Informe Consolidado de Solicitud de Aclaraciones, Rectificaciones y/o Ampliaciones al Estudio de Impacto Ambiental del Proyecto "Proyecto de desarrollo minero, Cantera de Puzolana Melón Melipilla"

Nombre del Titular : Minera Melón S.A.
Nombre del Representante Legal : Aldo Patricio Escobar Flores
Dirección : Isidora Goyenechea 2800, Las Condes.

El presente Informe Consolidado de Solicitud de Aclaraciones, Rectificaciones o Ampliaciones al Estudio de Impacto Ambiental del proyecto "Proyecto de desarrollo minero, Cantera de Puzolana Melón Melipilla", contiene las observaciones generadas en virtud de la revisión de la Adenda.

Figura 5-1: Puntos de Muestreo registrados en Campaña de Terreno.

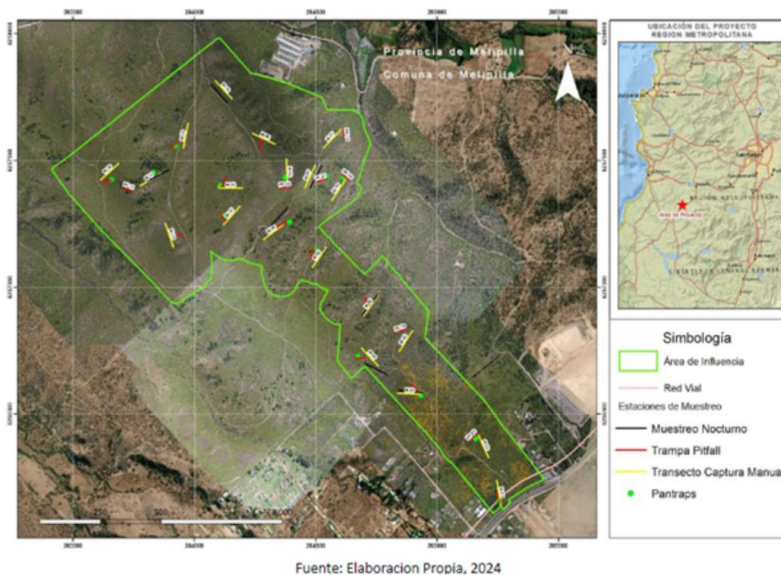
- 4.27. En relación a la definición de área de influencia para entomofauna, Anexo 3.10 del EIA, donde se incluye una amplia gama de órdenes muestreados, se presenta la siguiente cartografía de área de influencia y muestreo, presentada en la figura 5-1 del Anexo 3.10 del EIA.

En visita a terreno el 08 de abril de 2025, se observaron hábitats propicios para la presencia y desarrollo de *Terafósidos*. Se obtuvo, además, fotografías de madrigueras que les podrían pertenecer. De acuerdo con lo antes señalado, no existen suficientes antecedentes en la línea de base que dé cuenta de monitoreo en zonas con pendientes donde fueron identificadas las madrigueras. Se solicita aclarar y aumentar el esfuerzo de muestreo, y considerar métodos y técnicas adecuadas para la especie, y con esto ponderar si la información levantada es representativa en el área de influencia del proyecto evaluando los impactos sobre estos artrópodos.
